Nábřeží řeky Svratky - Realizace protipovodňových opatření
města Brna – etapy VII a VIII (ORG 5344)

ZMĚNOVÝ LIST

ZL 98

- Kamenný obklad Kolonáda

Kameny obklad

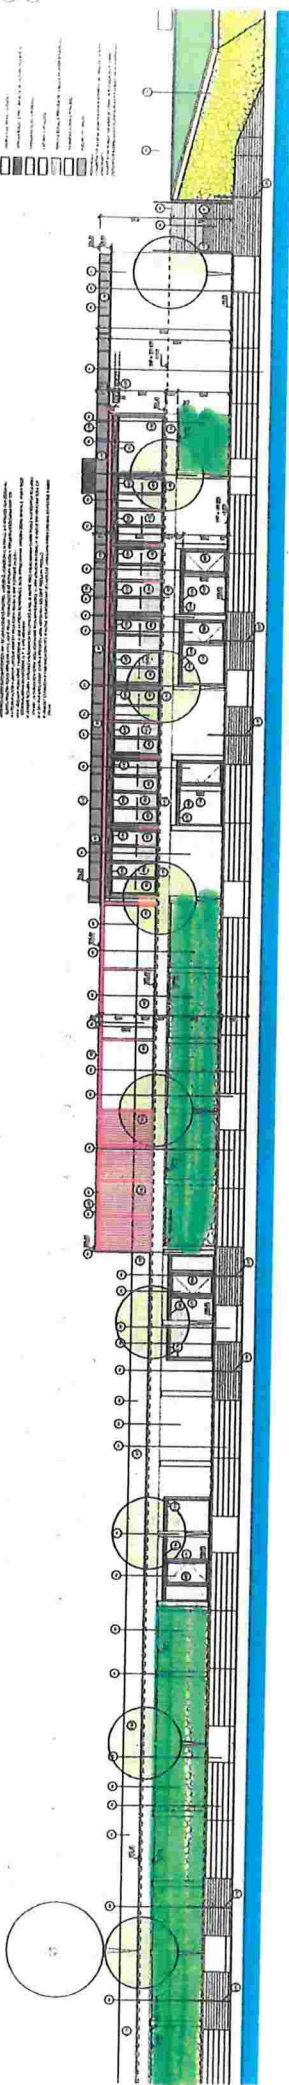
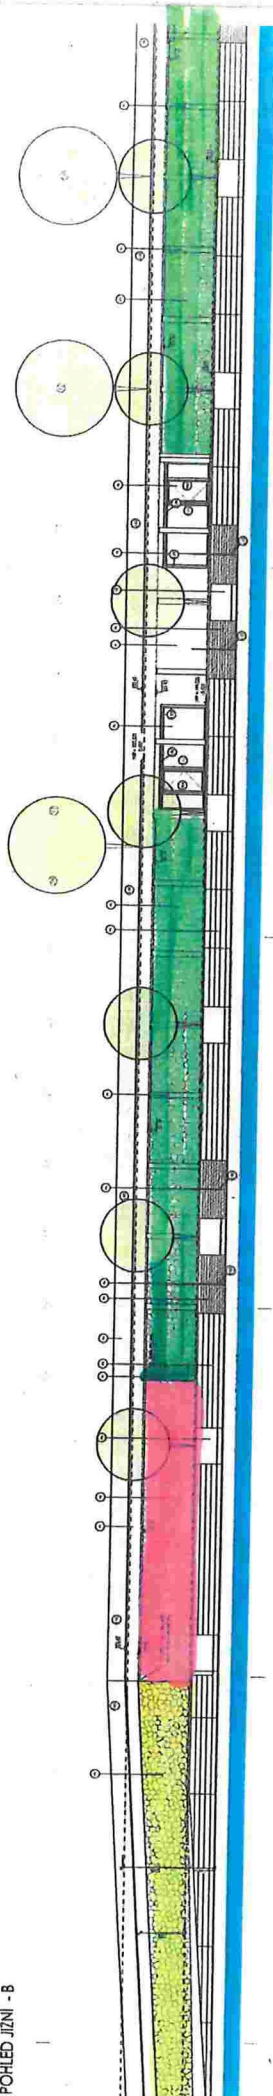
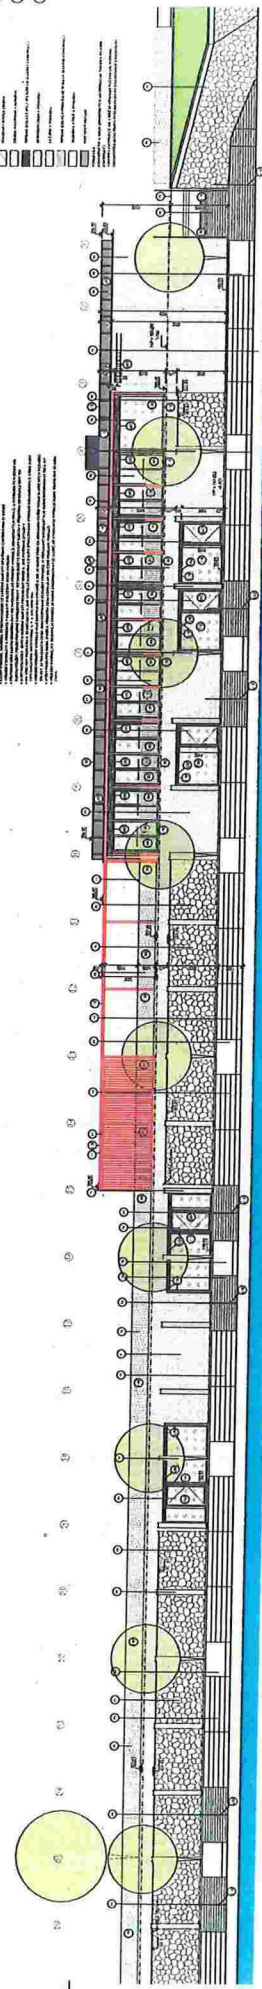
Kolondq: oca $3-4 = 4 \times 3,1 = 12,4 \text{ m}^2$

osa $3-4 = 4 \times 3,1 = 12,4 \text{ m}^2$

osa $10-15 = 20$ $5 \times 4 \times 3, 1 = 60$ 2

$$\text{osa } 20 - 32 = 12 \times 4 \times 3, 1 = 168 \text{ D } >$$

$$509 \quad 37 - 45 = 8 \times 4 \times 3, 1 - 99, 2 - 2$$

322,4 m²

$$\text{Rozpočet} = 79,9 \text{ m}^2 / 0,25 = 319,6 \text{ m}^2$$

$$= 20 \times 3,1 = 62 \text{ m}$$

$$R_{\text{ampa}} = 30 \text{ m} \times 2 = 60 \text{ m}$$

$$\text{Schodis } \bar{h}_e = 16 \text{ m} \times 3 = 48 \text{ m}^2$$
